RAPPORT DE LA CLIGEET

Dispositions proposées par EDF lors du 4^{ème} réexamen périodique,
au-delà de la 35^e année de fonctionnement
du réacteur électronucléaire n° 2 (INB 87) – CNPE du Tricastin

RAPPORT DE LA CLIGEET sur les dispositions proposées par EDF dans le cadre du 4^{eme} réexamen périodique du réacteur électronucléaire n° 2 (INB 87) du CNPE du Tricastin

Adopté à la majorité des votes exprimés par les membres du Bureau le 25/11/22

Figure 9. Vue d'ensemble des piquages créés sur les rejets SEC des réacteurs n° 3 et n° 4 (tuyauteries vertes et rouges)

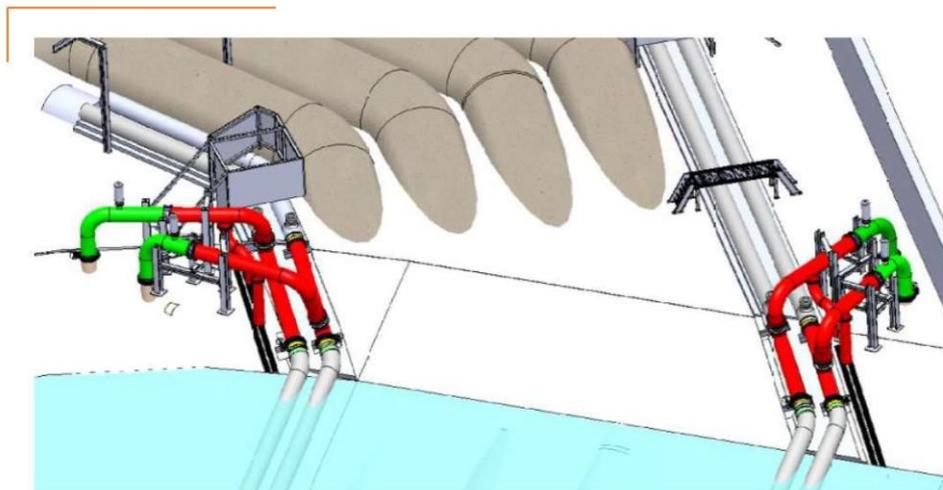
3 - Est ce que la modification "protection contre le frasil" fait partie du réexamen de sûreté VD4 ? En quoi consiste cette modification ? Quelle est la planification de cette modification sur Tricastin 2 ?

Réponse EDF :

La protection contre le frasil fait partie des dispositions proposées par l'exploitant à la suite du réexamen périodique. Cette modification est décrite en page 32 / 33 de la pièce n°3 et en page 150 de la pièce n°2. Sa programmation est prévue au plus tard fin 2024.

En complément des travaux pour la réalisation de la recirculation, une partie du pont canal du système de filtration de l'eau de circulation (CFI) est déposée. Le débit CFI des réacteurs n° 3 et n° 4 ne pouvant plus transiter par le pont canal, il est dévoyé vers le caniveau CFI des réacteurs n° 1 et n° 2.

La mise en service de la recirculation hivernale est demandée, lorsque nécessaire, dans le cadre de la règle particulière de conduite relative à la source froide.
